改善箇所説明図

基準不適合発生箇所

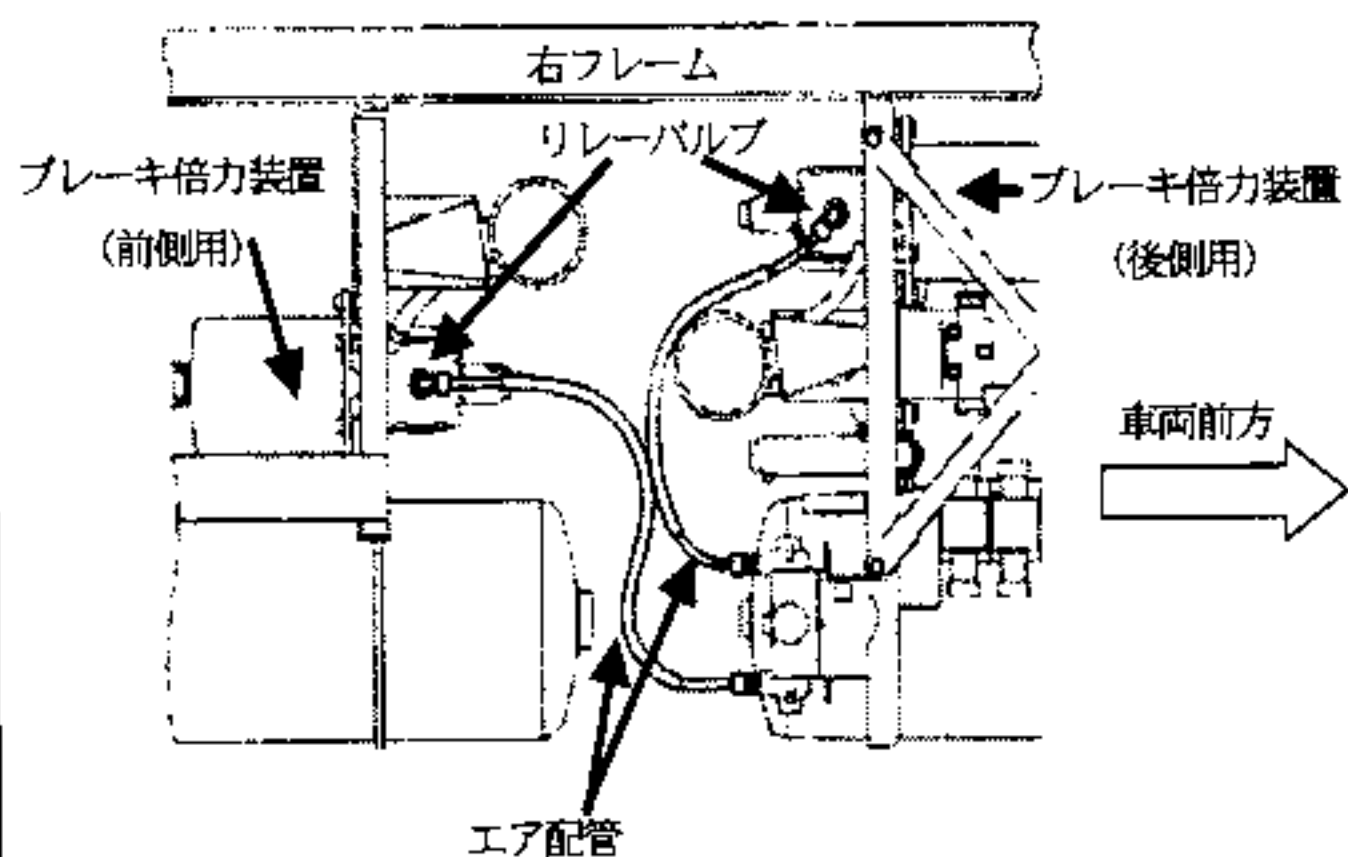
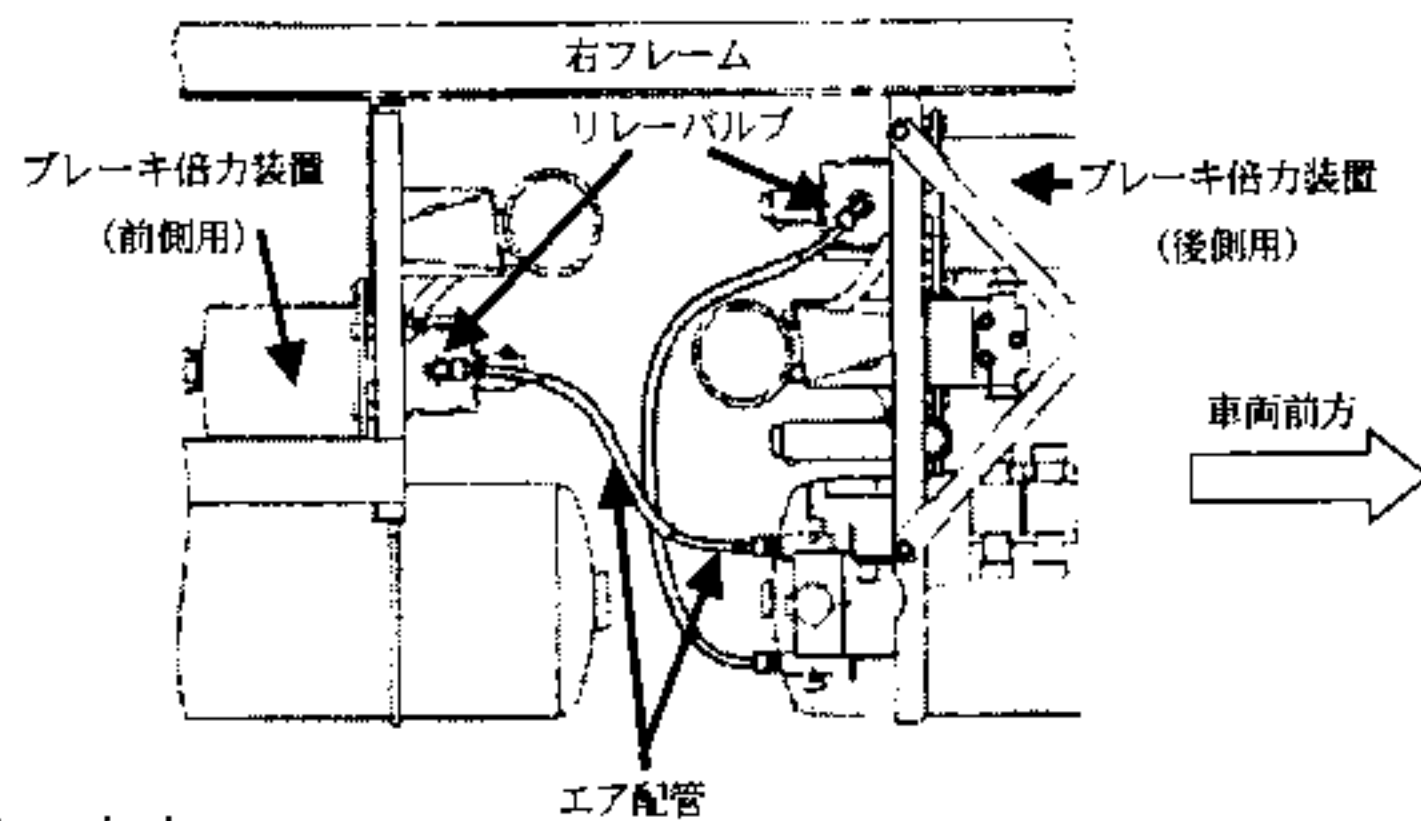
制動装置において、ブレーキ倍力装置のリレーバルブ部エア配管の組付けが正規の配管と相違しているため、当該ブレーキ配管の一部が損傷した場合に、他の1系統についても制動不能となるおそれがある。

全車両エア配管を正規に組み替える。
